H24-D1-4 深度60.06~60.38m 全景写真の記載 (No.96) の修正

第833回審査会合

敦賀発電所2号炉 敷地の地形、地質・地質構造について

第7.4.4.313図 (3) 破碎部性状 H24-D1-4 深度60.06~60.38m (変位センス, 薄片観察による断層岩区分(1/2))

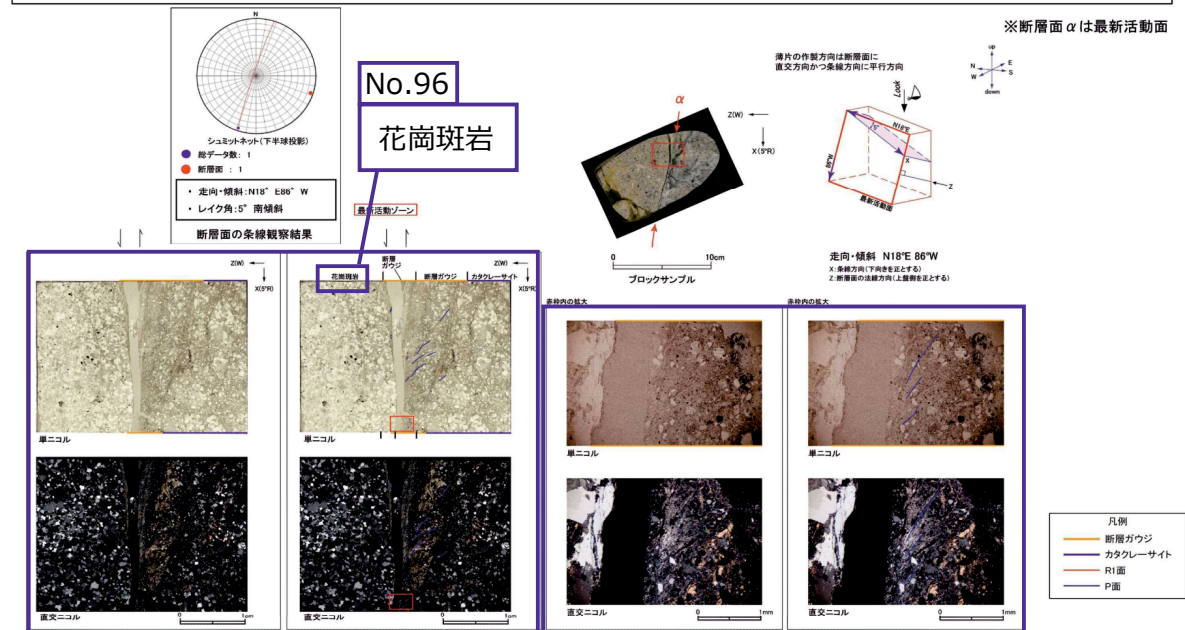
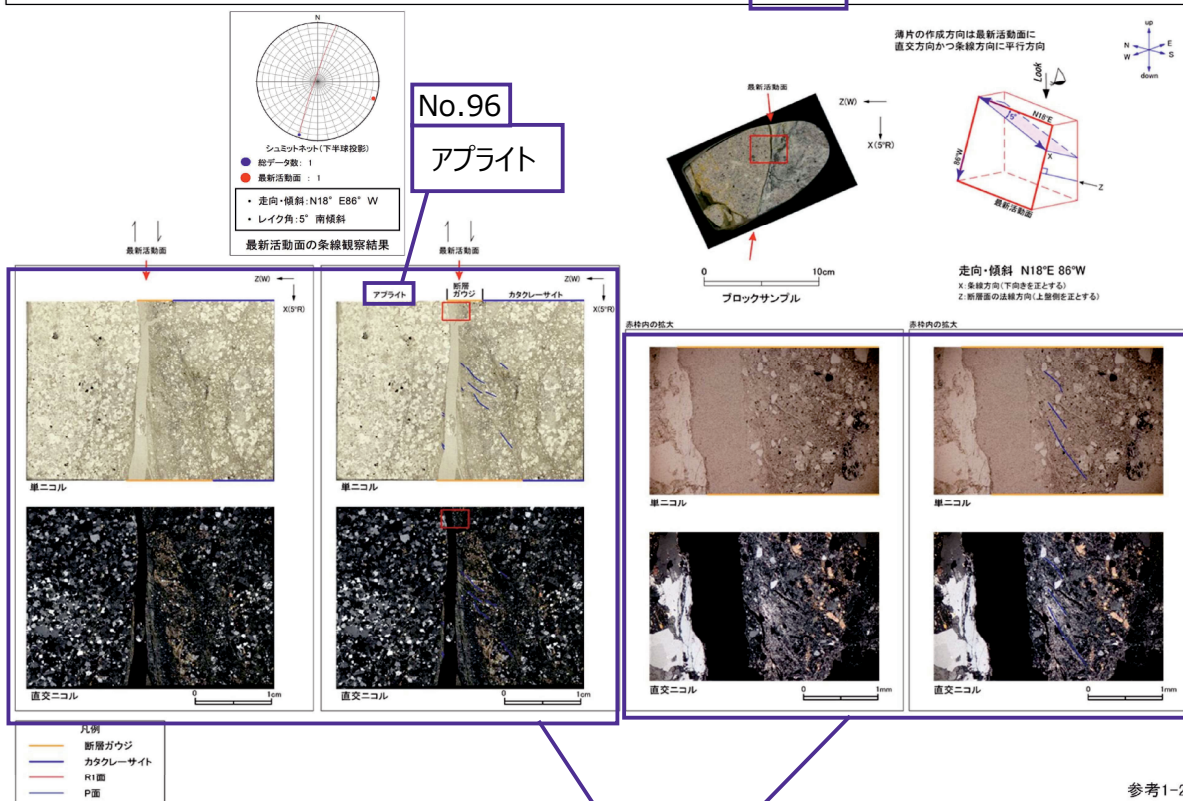
H24-D1-4のボーリングコア(深度60.06m)から採取した薄片試料の観察結果によれば最新活動面の変位センスは、右ずれ成分が卓越する。

H24-D1-4のボーリングコアから採取した薄片試料の観察結果によれば最新活動ゾーンの変位センスは、左ずれ成分が卓越する。最新活動ゾーンには、断層ガウジとカタクレーサイトの特徴が認められるが、カタクレーサイトの特徴は、カタクレーサイトに断層ガウジに取り込まれたものと考えられることから断層ガウジと判断した。

第7.4.4.314図(3) 破砕部性状 H24-D1-4 深度61.47~61.52m (変位センス, 薄片観察による断層岩区分(1/2))

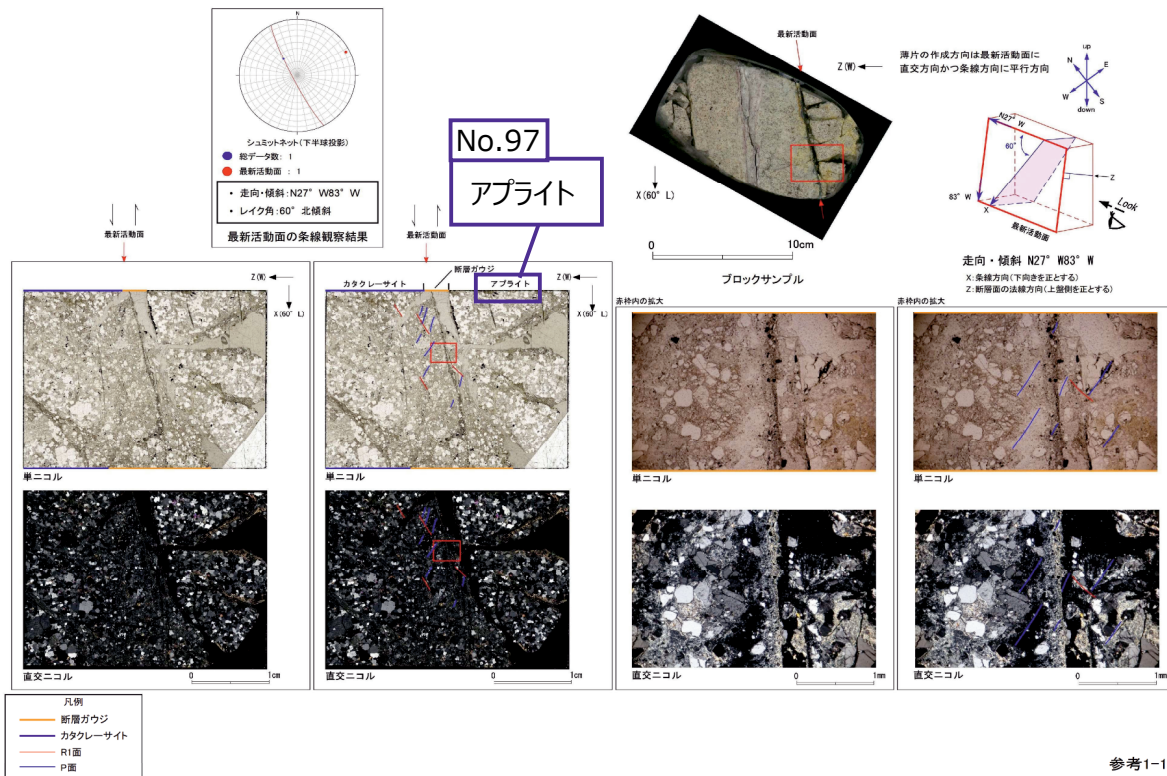
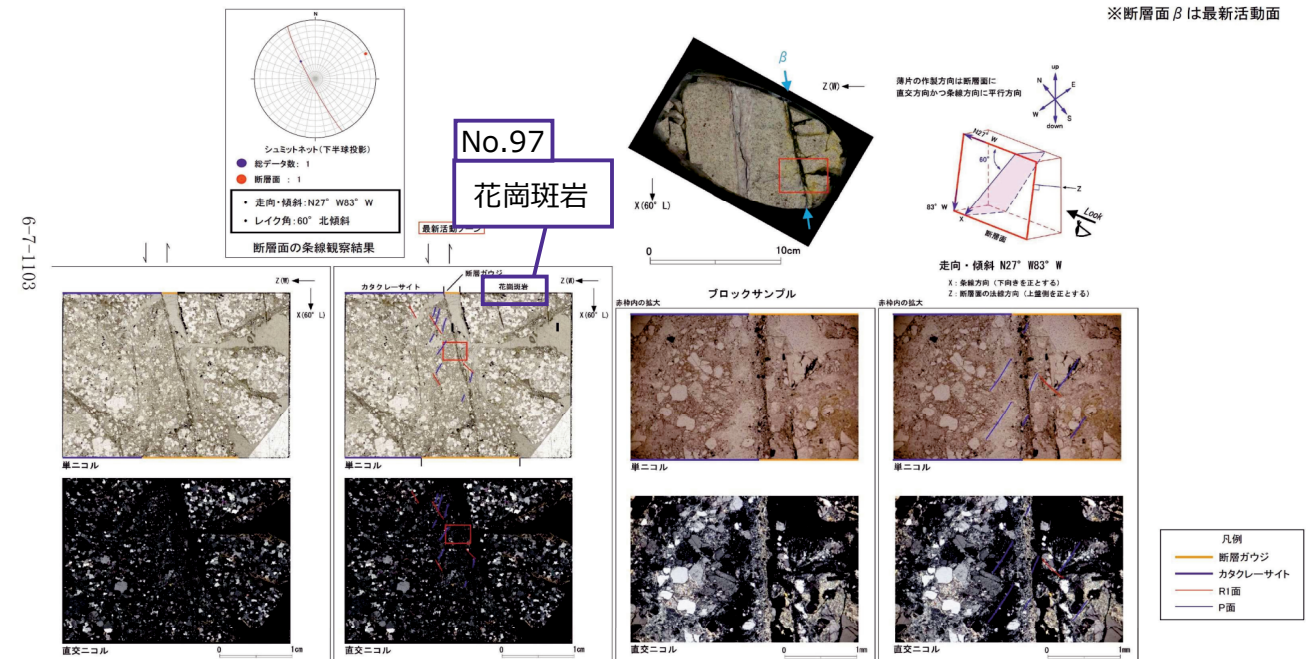
H24-D1-4 深度61.47~61.52m 全景写真の記載 (No.97) の修正

H24-D1-4のボーリングコア(深度61.52m)から採取した薄片試料の観察結果によれば最新活動面の変位センスは、右ずれを伴う正断層である。

・H24-D1-4のボーリングコアから採取した薄片試料の観察結果によれば、最新活動ゾーンの変位センスは、右ずれを伴う正断層である。
・最新活動ゾーンには、断層ガウジとカタクレーサイトの特徴が認められることから断層ガウジと判断した。
・(断層ガウジ)せん断構造に伴う粘土鉱物の定向配列が認められる。
・(断層ガウジ)基質は粘土鉱物を主体とする。
・(断層ガウジ)粘土状部の分布は帯状で直線的である。
・岩片は少ない。
・(カタクレーサイト)角ばった岩片が多い。

第7.4.4.315図 (3) 破碎部性状 H24-D1-4 深度63.67~63.90m (変位センス, 薄片観察による断層岩区分(1/2))

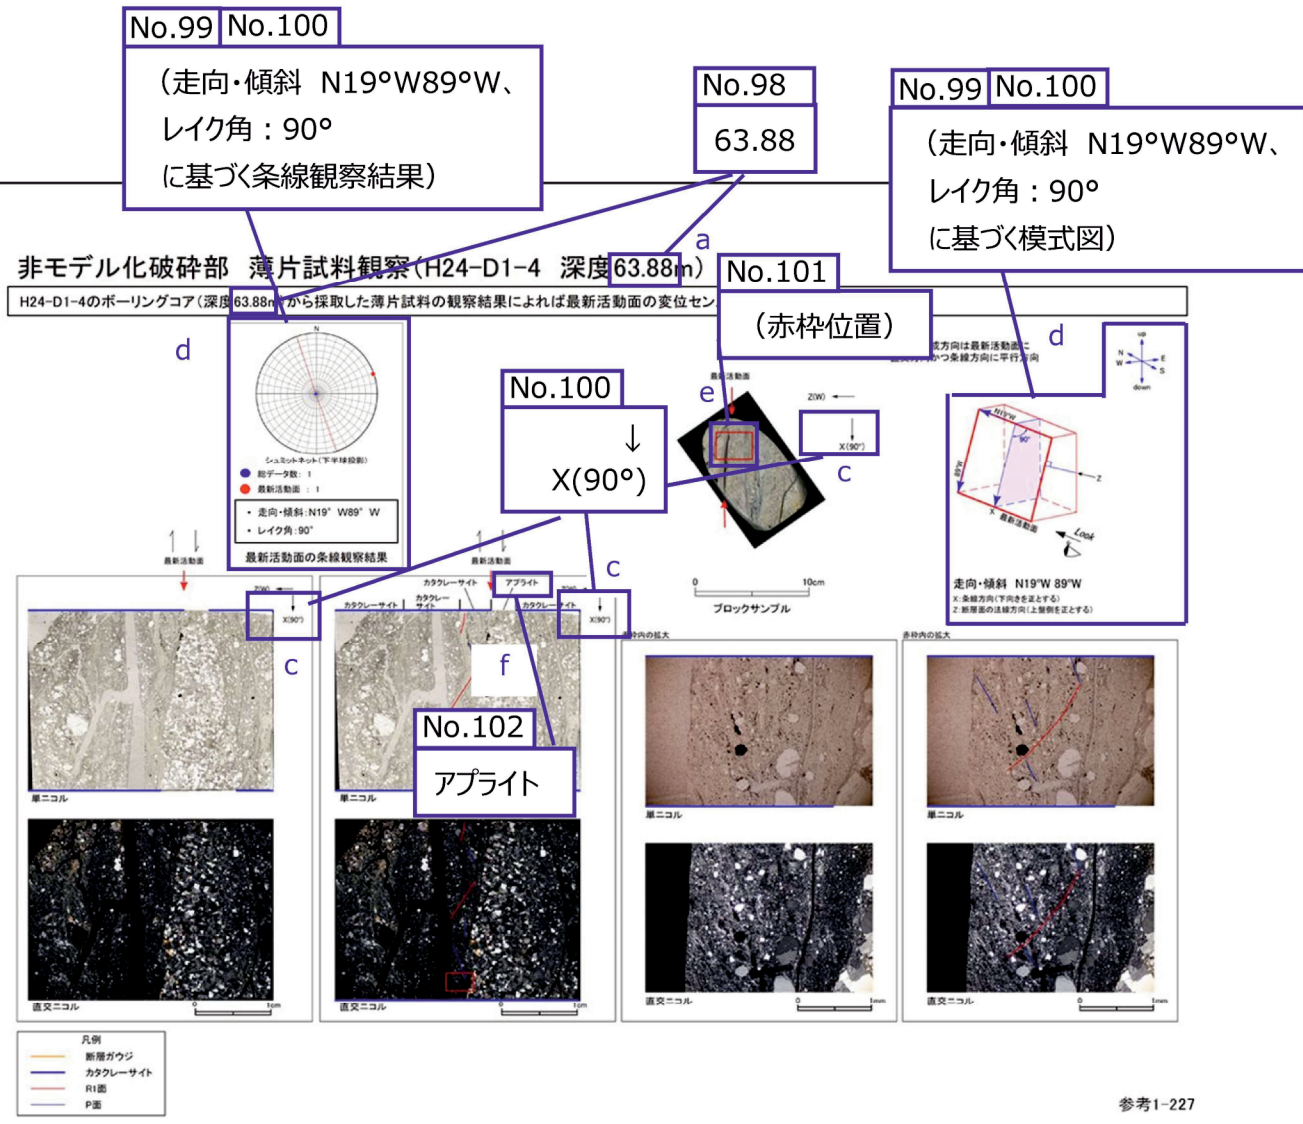
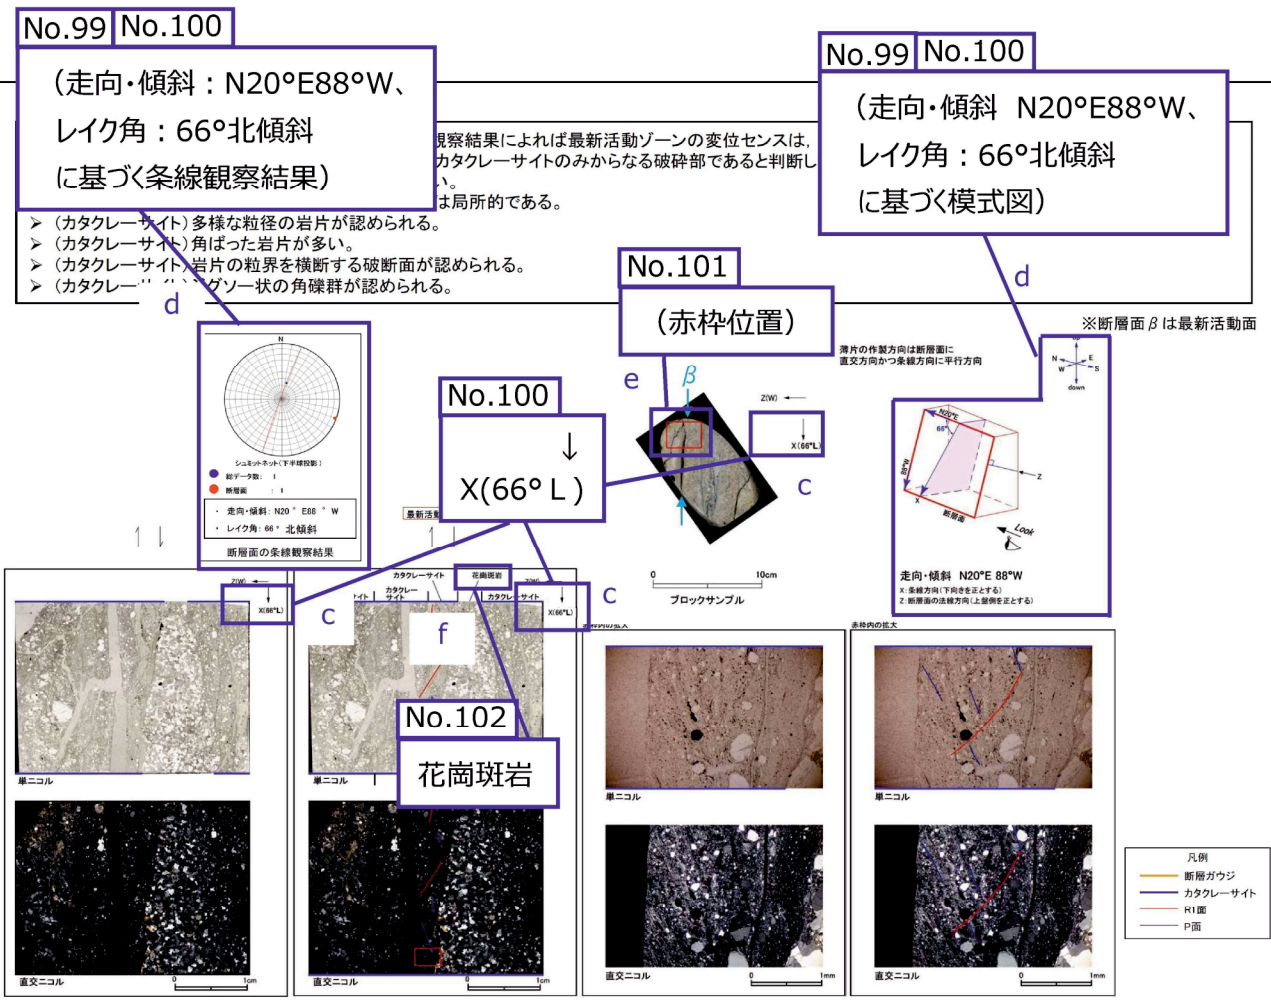
1. 変更内容、理由及び断層連続性評価への影響

- ・最新活動面を63.90mに変更 (No.98)

【理由】再観察の結果、最新活動面を63.90mと判断した。

- ・走向・傾斜をN20E88Wに変更 (No.99)

【理由】最新活動面の変更 (No.98) に伴い、走向・傾斜はN20E88Wと判断した。

- ・条線方向を66Lに変更 (No.100)

【理由】走向・傾斜の変更 (No.99) により、基準方位が変わることに伴う変更

- ・薄片作製位置の修正 (No.101)

- ・全景写真の岩種区分を花崗斑岩に修正 (No.102)

- a 最新活動面を「63.90m」に変更 (No.98)
- b 走向・傾斜の記載を「N20E88W」に変更 (No.99)
- c 条線方向の記載を「66L」に変更 (No.100)
- d 見直し後の走向・傾斜、条線方向に基づく図に変更 (No.99,100)
- e 薄片作製位置の修正 (No.101)
- f 全景写真の岩種区分を「花崗斑岩」に修正 (No.102)

H24-D1-4 深度63.67~63.90m 最新活動面 (No.98) の変更に伴い、走向・傾斜 (No.99) 及び条線方向 (No.100) を変更、薄片作製位置 (No.101)、全景写真の記載 (No.102) を修正

No.98 a
(フォーム見直しにより数値の記載なし)
